OFICIO N° 18.639  
INC.: solicitud

Junto con el agrado de saludarla y deseando éxito en sus funciones, adjunto a Ud. Copia de Oficio ingresado a Contraloría General de la República el día lunes 4 de abril recién pasado y además agrego antecedentes que dicen relación con las Obras del Hospital Regional Concesionado de Antofagasta y también del Nuevo Hospital de Calama, ambos en construcción.

Estimado Contralor, la presente tiene por objeto adjuntar a Ud. antecedentes recabados por la suscrita y que justifican la siguiente solicitud de Fiscalización especial respecto de las Instalaciones Sanitarias que se están efectuando en el futuro Hospital Regional Concesionado de Antofagasta, actualmente en construcción.

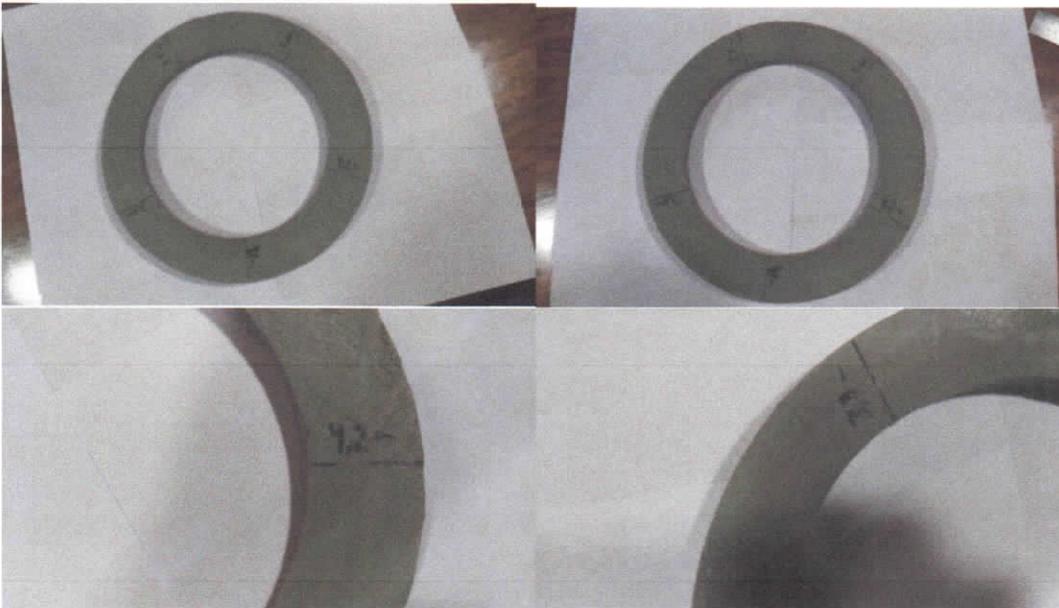
q) Sin abrazaderas ni protecciones

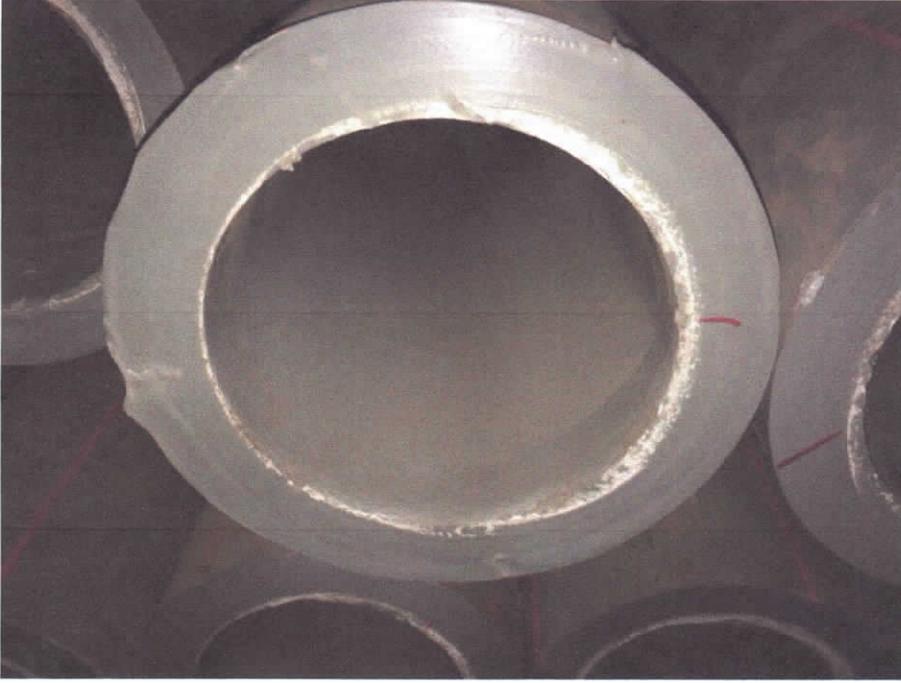
r) Pasada en losa sin sello
